# Attrezzo speciale 400 0240 10 e 400 0419 10

## Non è possibile calettare fino in fondo la doppia frizione sul primario del cambio

Figura 1: Boccola in combinazione con l'adattatore KL-0500-6031 Z LUK

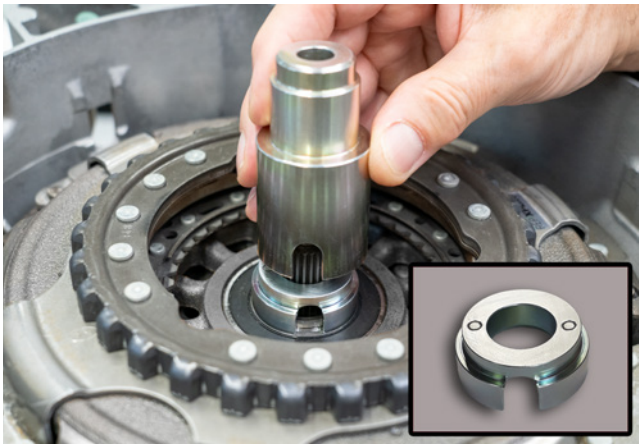
I veicoli del Gruppo VW con cambio DQ 200 e motori EVO da 1,5 litri, oppure con motori 2,0 TDI, presentano un albero di ingresso del cambio più lungo di 11 mm. Pertanto, non è più possibile montare la doppia frizione utilizzando la boccola a pressione del kit supplementare 400 0419 10 utilizzato finora e la prima versione dell'attrezzo per la doppia frizione 400 0240 10.

In questi casi, per poter montare correttamente la doppia frizione, la boccola dei kit di attrezzi utilizzati finora deve essere combinata con un adattatore (Fig. 1) durante l'assemblaggio. L'adattatore è disponibile con il numero di articolo KL-0500-6031 Z LUK direttamente presso il costruttore, Gedore Automotive GmbH oppure nel catalogo online Schaeffler con il codice articolo 400 0619 10.

Il kit supplementare 400 0419 10 è stato modificato in modo da includere, d'ora in poi, una boccola adatta durante la produzione. La nuova boccola può essere identificata dal numero di attrezzo KL-0500-6031 A. La modifica del contenuto del kit evita la necessità di un adattatore.
